第7.4.4.184図(4) D-6 破砕帯 ボーリング調査結果 (1号炉原子炉建屋北方) コア柱状図(H24-No. B8-22)

第7.4.4.185図(1) D-5 破砕帯 ボーリング調査結果 (1号炉原子炉建屋付近) コア柱状図 (H20-No. ①-9孔)

第7.4.4.187図(4) D-5 破碎帯 ボーリング調査結果 (1号炉原子炉建屋北方) コア柱状図(H24-No. B8-21)

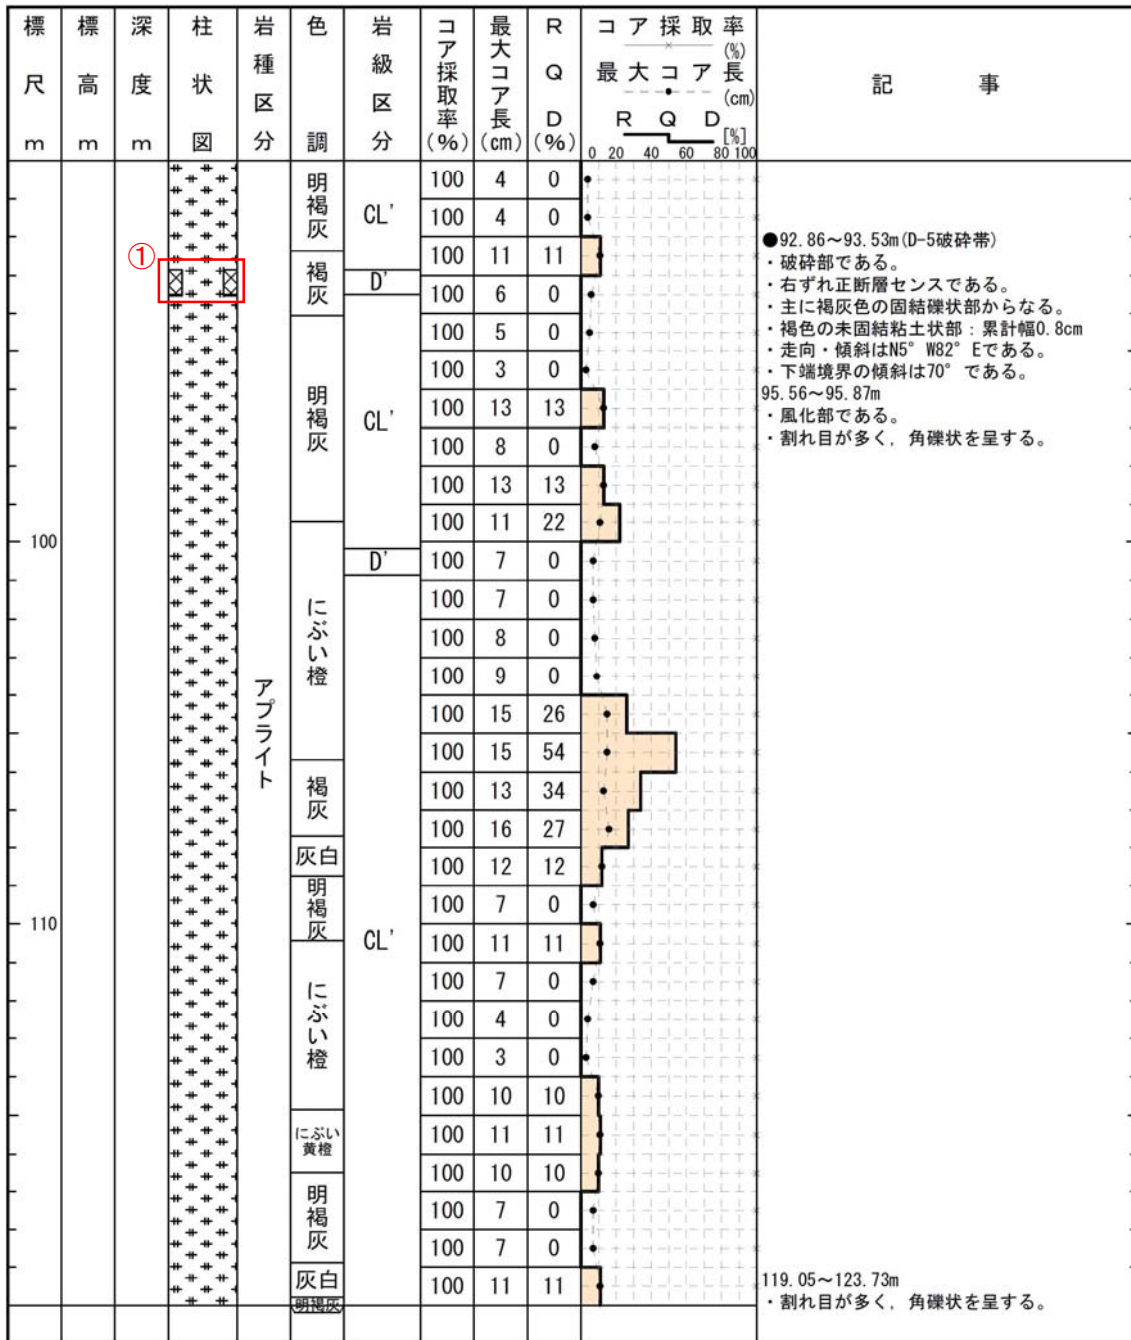
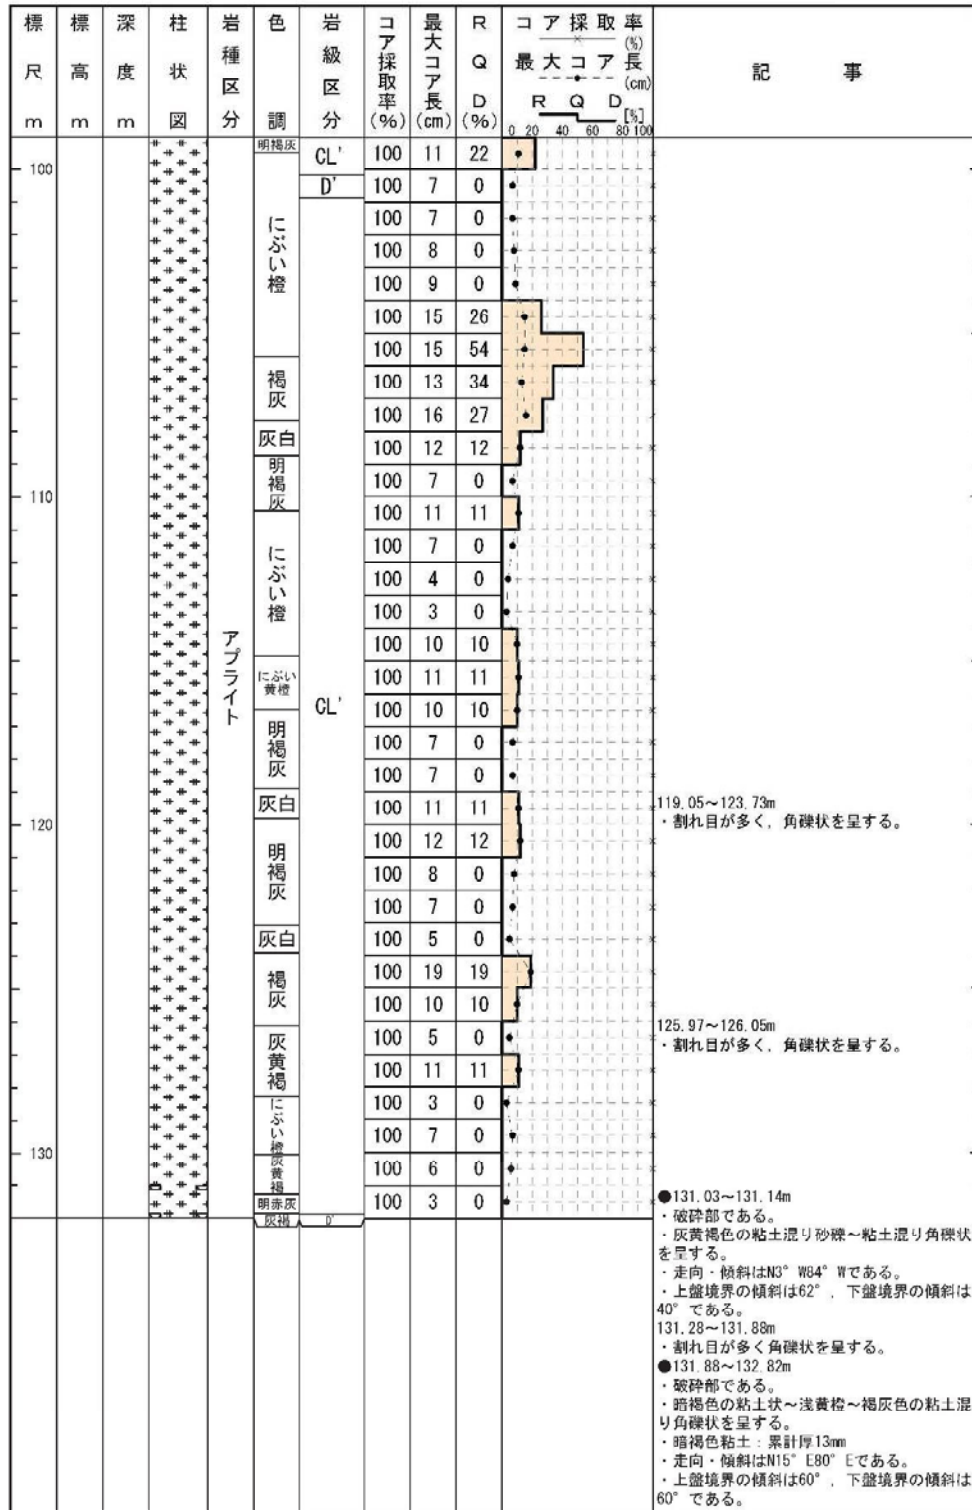
3-163(分類d)①
記事欄の記載変更に伴う変更。(破碎部模様の変更)

第7.4.4.187図 (5) D-5破砕帯 ボーリング調査結果 (1号炉原子炉建屋北方) コア柱状図(H24-No. B8-21)

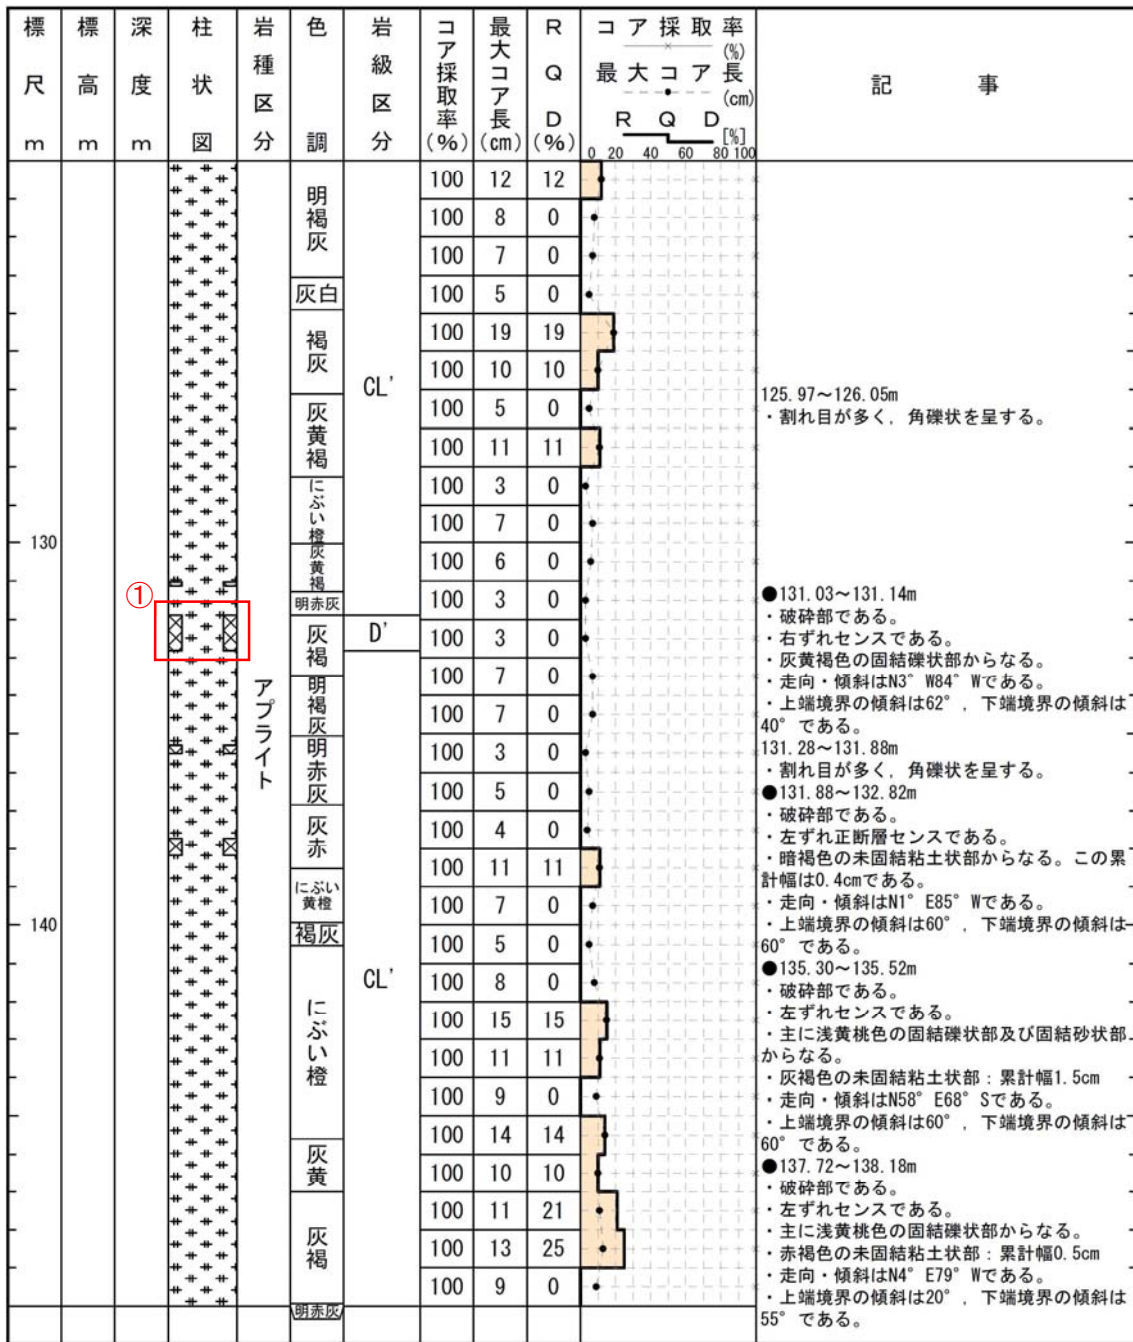
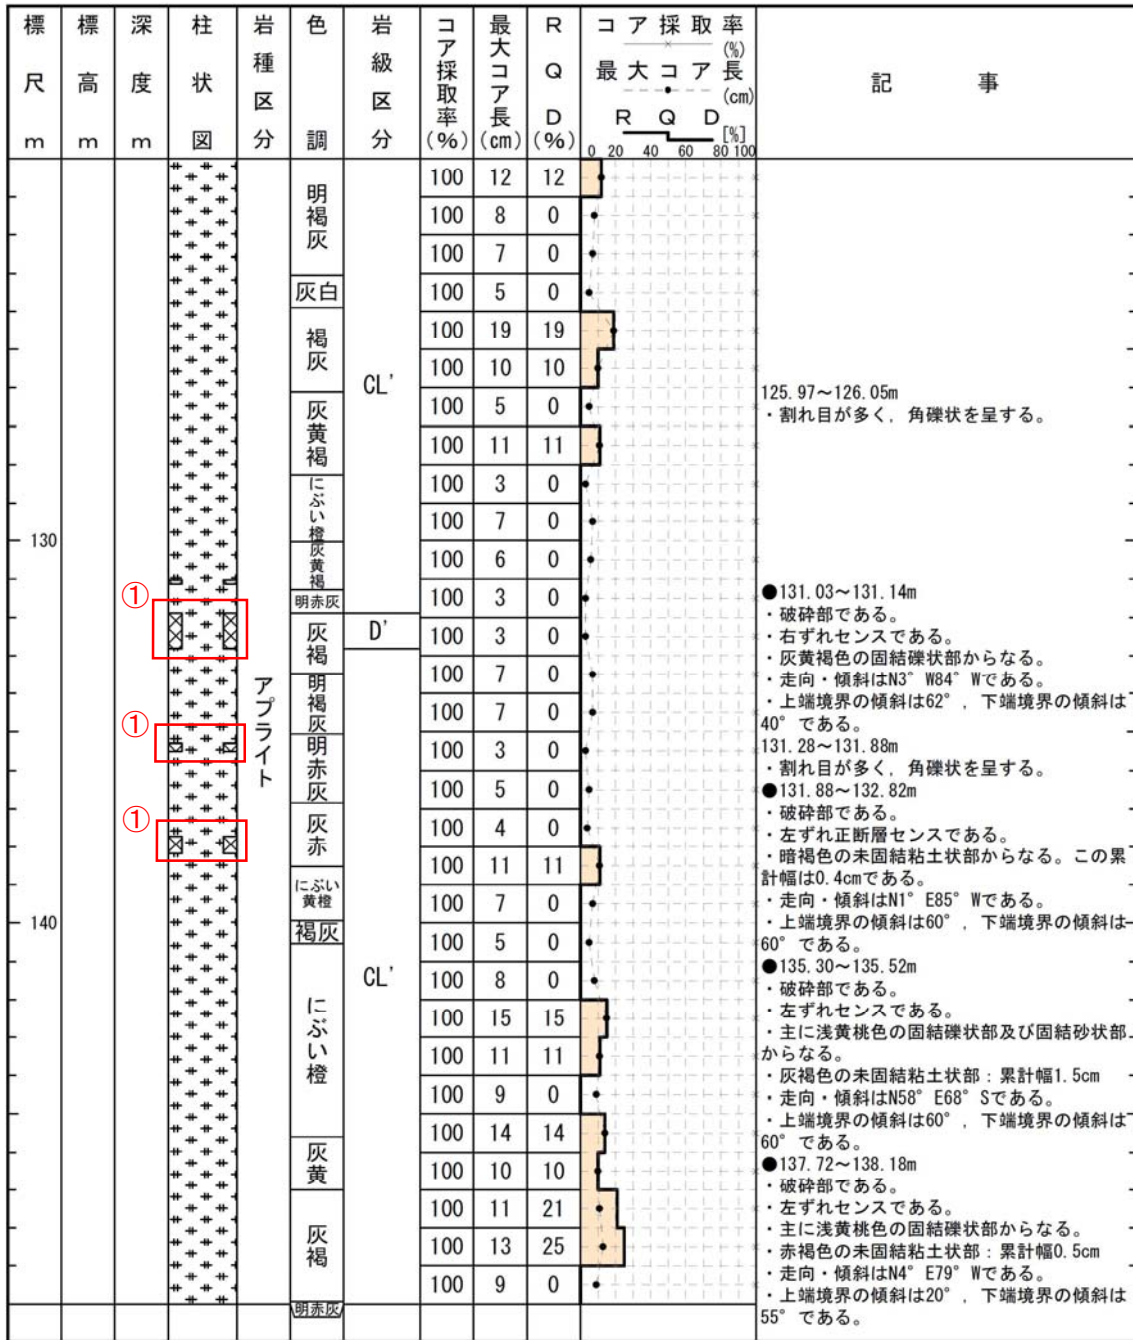
3-164(分類d)①
記事欄の記載変更に伴う変更。(破砕部模様の変更)

3-164~3-166(分類d)①
記事欄の記載変更に伴う変更。(破砕部模様の変更)

第7.4.4.187図 (8) D-5 破碎帯 ボーリング調査結果 (1号炉原子炉建屋北方) コア柱状図(H24-No. B8-21)

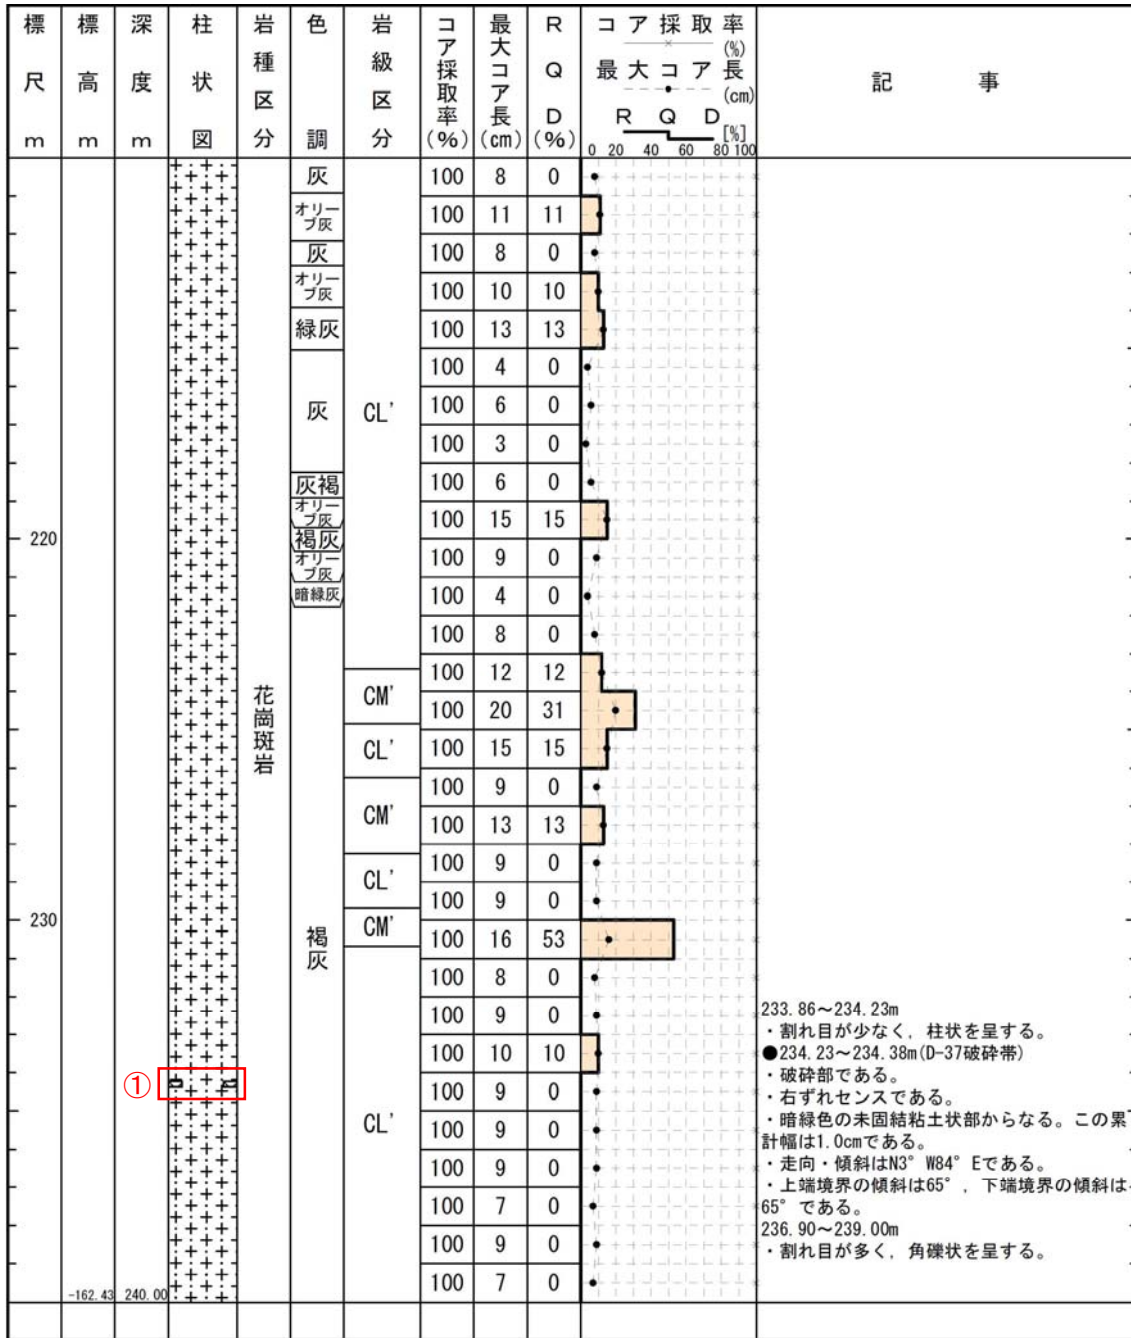
3-167(分類d)①
記事欄の記載変更に伴う変更。(破碎部模様の変更)

第7.4.4.188図 (2) D-5 破碎帯 ボーリング調査結果 (1号炉原子炉建屋南方) コア柱状図 (H27-D5-1)

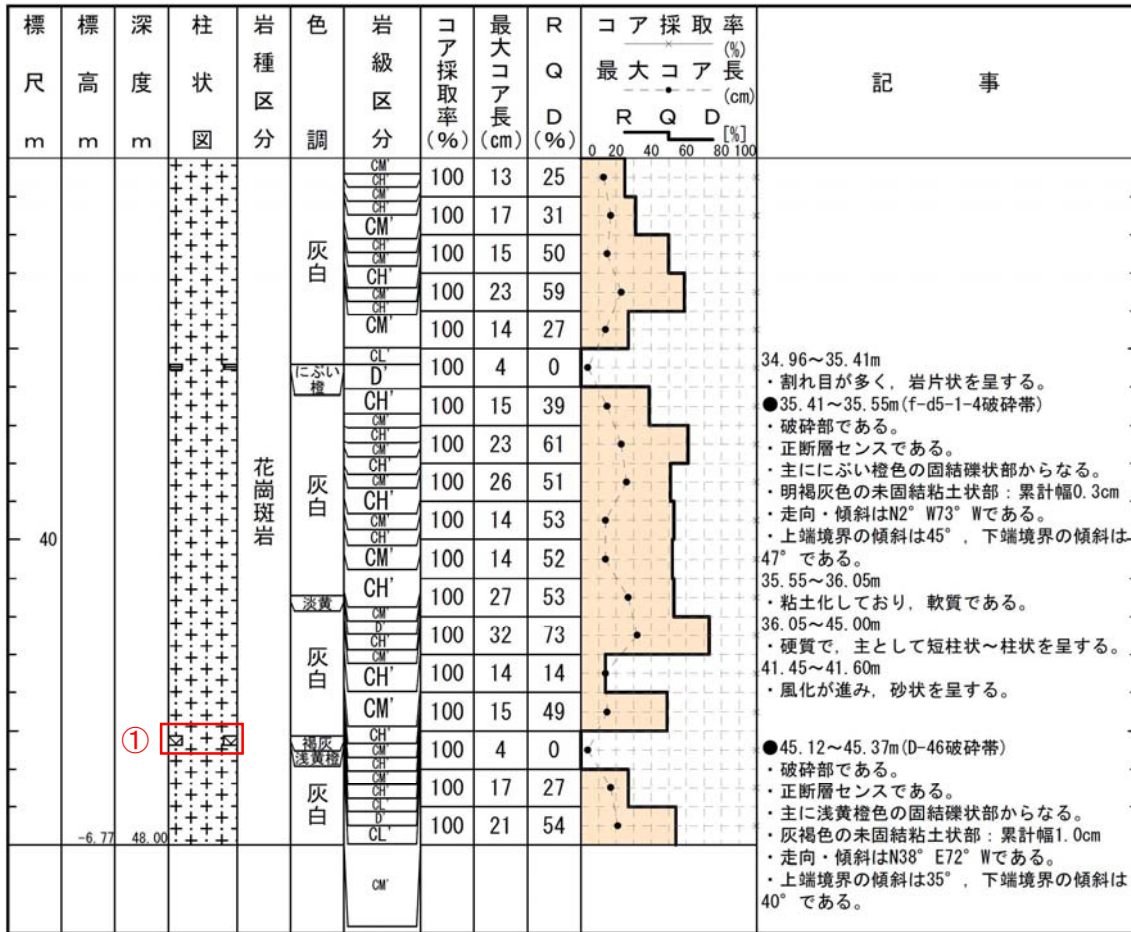
3-176(分類d)①
記事欄の記載変更に伴う変更。(破碎部模様の変更)
